Rep No B21038

高圧真空遮断器 HAシリーズ 外観および付属品変更のお知らせ

変更①添付資料
軸受部品の外観変更

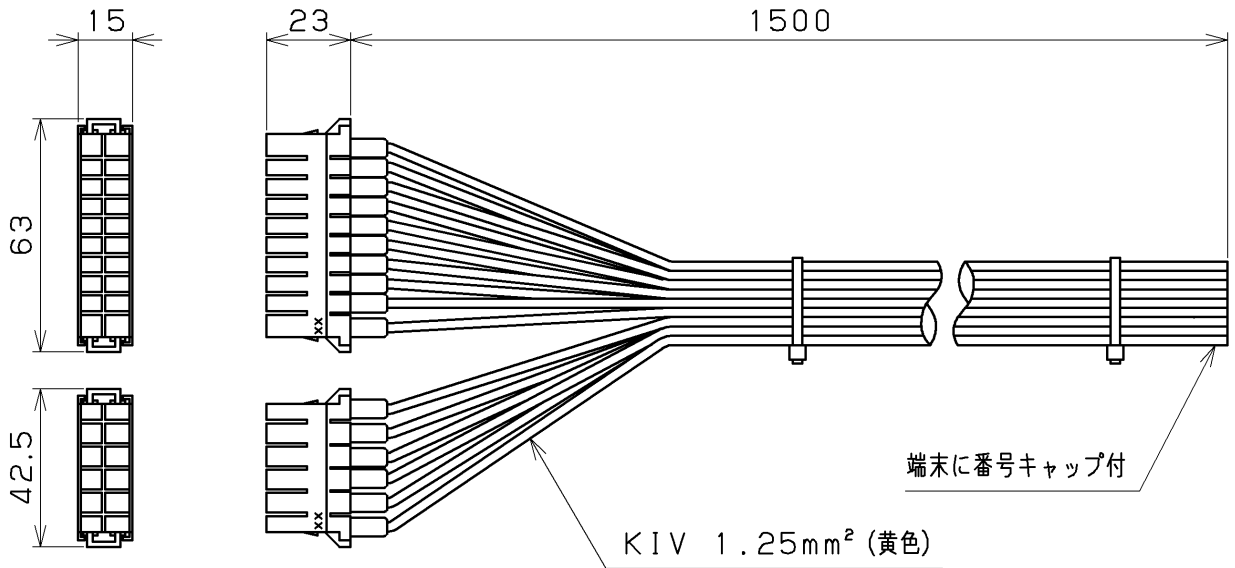
(1)軸受部品の材料変更に伴い、外観色が変更になります。

従来品	変更品
<p>代表形式:HA12DX-A1 真空遮断器本体 左側面図</p>  <p>材質:リン青銅 外観色:赤褐色</p>	<p>代表形式:HA12DX-A1 真空遮断器本体 左側面図</p>  <p>材質:真鍮 外観色:黄褐色</p>

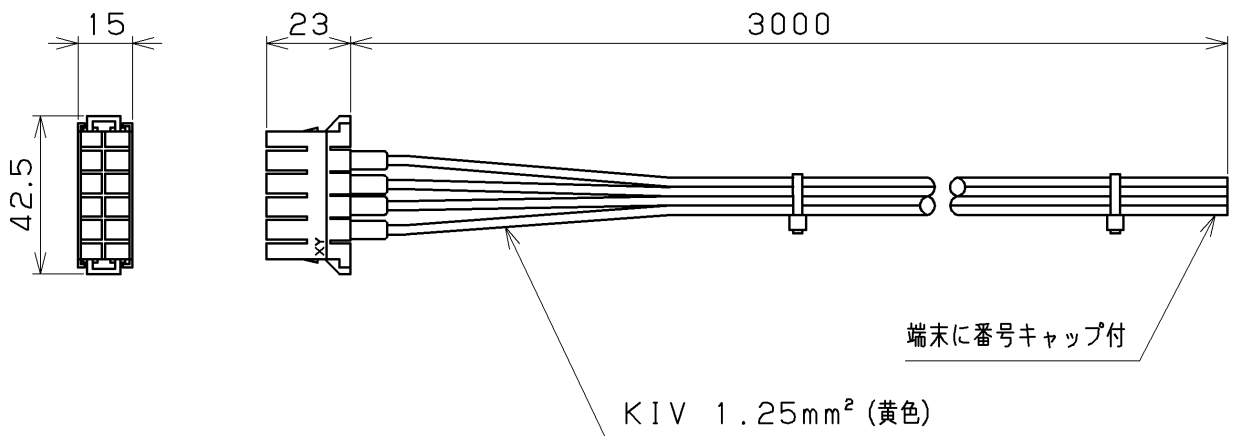
REVISIONS					DWG CODE		Digital Drawings 電子化図面
⑥ 長サ変更シ書換エ2021-10-01馬野							
Ref. F867 83 25 (5), F867 34 68 (4), F867 34 89 (4)					TITLE		外部リード線付コネクタ 外形 図 HA08/12AU, X, Y-A8
DRAWN	DATE	NAME	APPROVED	SCALE			
CHECKED	2021-10-01	馬野	岡崎	1:2	DRAWING NO.		
		白井			F867 83 35 (5)		b
Fuji Electric FA Components & Systems Co., Ltd.

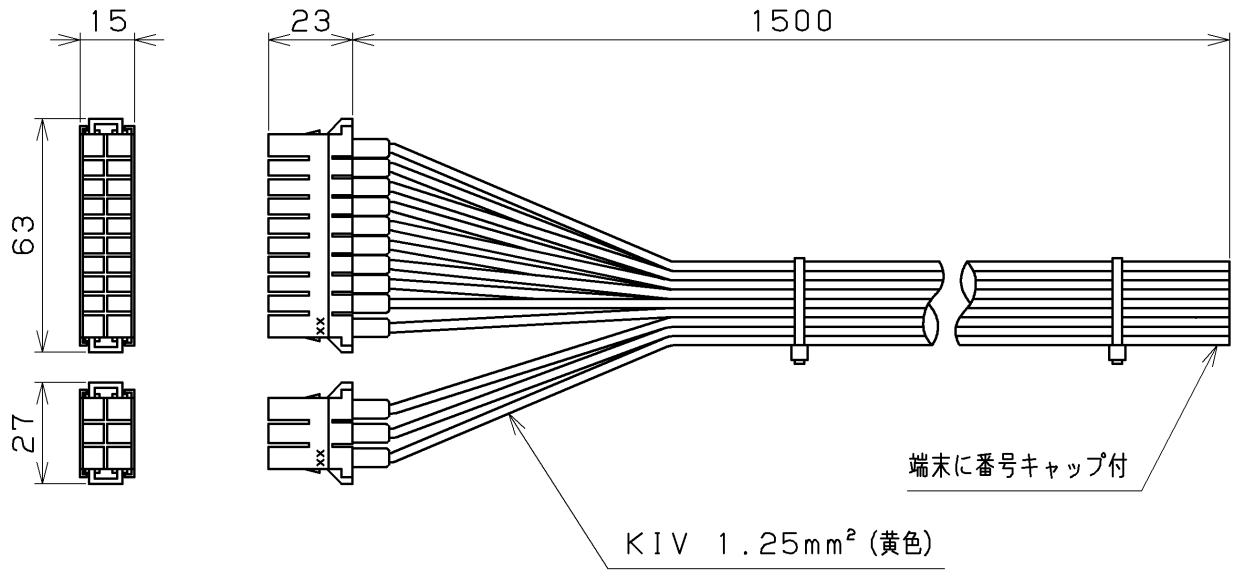
REVISIONS					© 長サ変更シ書換エ. 2021-10-01 馬野		DWG CODE		Digital Drawings 電子化図面	
Ref.					F866 04 97 (5), F867 34 19 (4)		TITLE		外部リード線付コネクタ 外形図 HA08/12DU, X, Y HA08/12AU, X, Y	
DRAWN		DATE	NAME	APPROVED	SCALE	1 : 2		DRAWING NO.		F867 83 25 (5) C
CHECKED			馬野	岡崎						
			白井							
Fuji Electric FA Components & Systems Co., Ltd.
